議案第17号

(仮称) 泉こども園造成工事請負変更契約の締結について

## (仮称) 泉こども園造成工事変更概要書

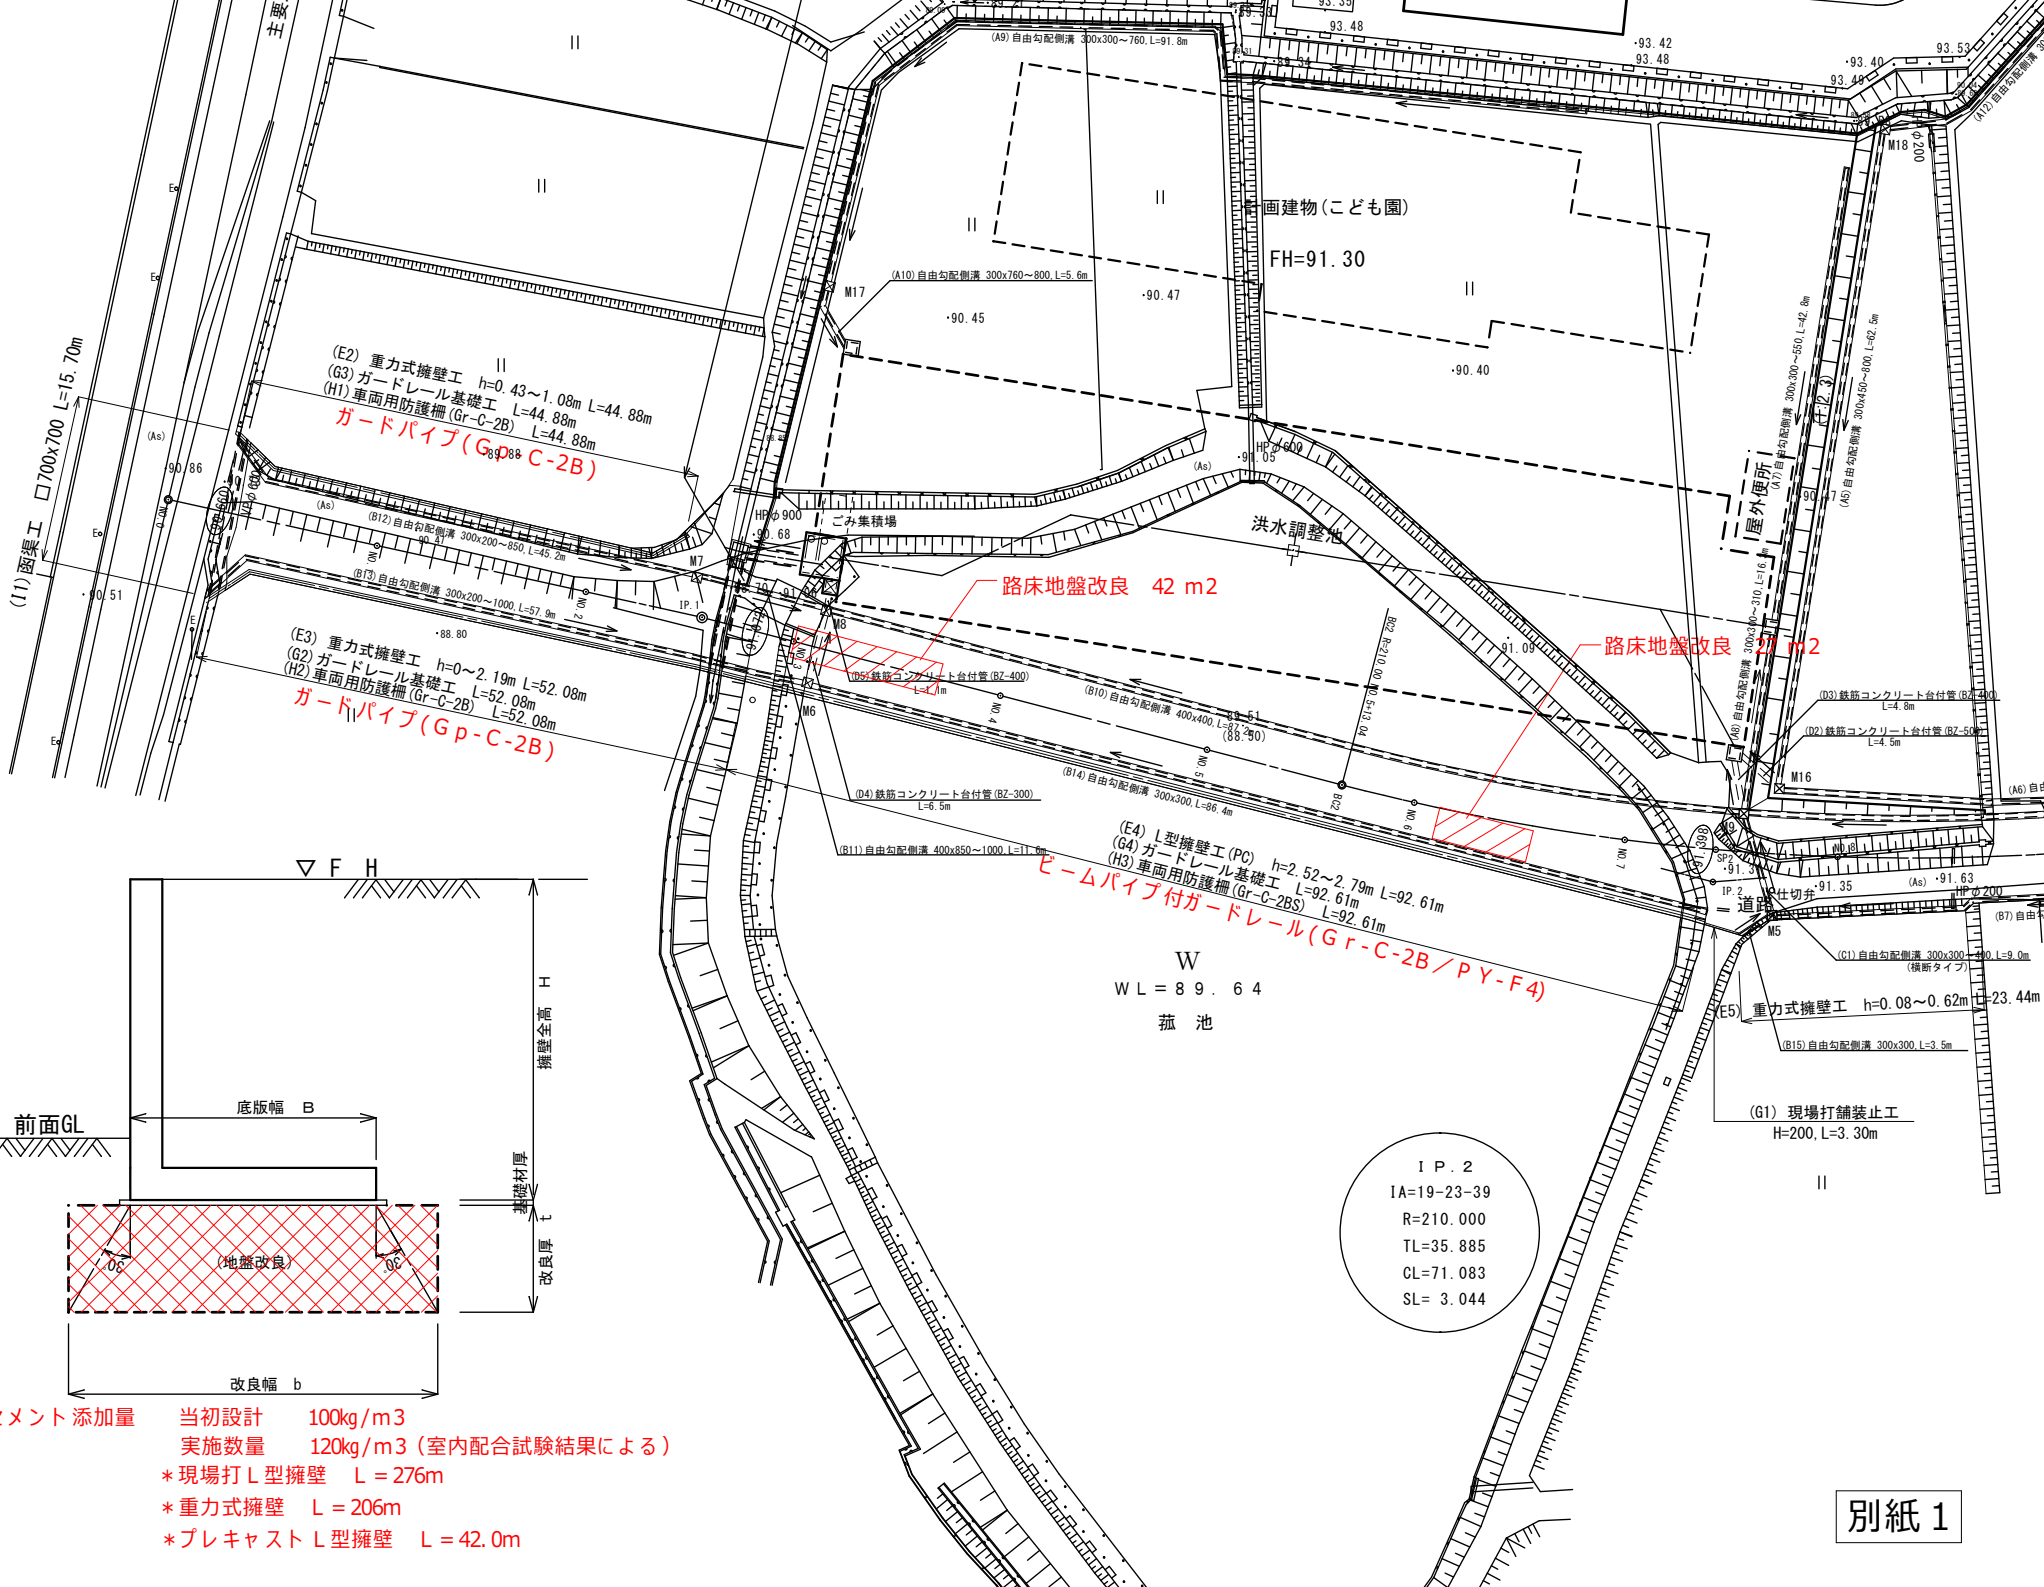
### 6 工事変更内容

- \* 地盤改良 (表土・路床) 追加 (別紙1、2参照)
- \* 各擁壁下改良用セメント添加量増加 (別紙1参照)
- \* ガードレール仕様変更 (ガードパイプ、転落防止柵付) (別紙1、2参照)
- \* 集水柵用蓋仕様変更 (分割加工) (別紙2参照)

※○は変更対象を示す。

- セメント添加量 当初設計 100kg/m<sup>3</sup>  
 実施数量 120kg/m<sup>3</sup> (室内配合試験結果による)  
 \*現場打L型擁壁 L=276m  
 \*重力式擁壁 L=206m  
 \*プレキャストL型擁壁 L=42.0m
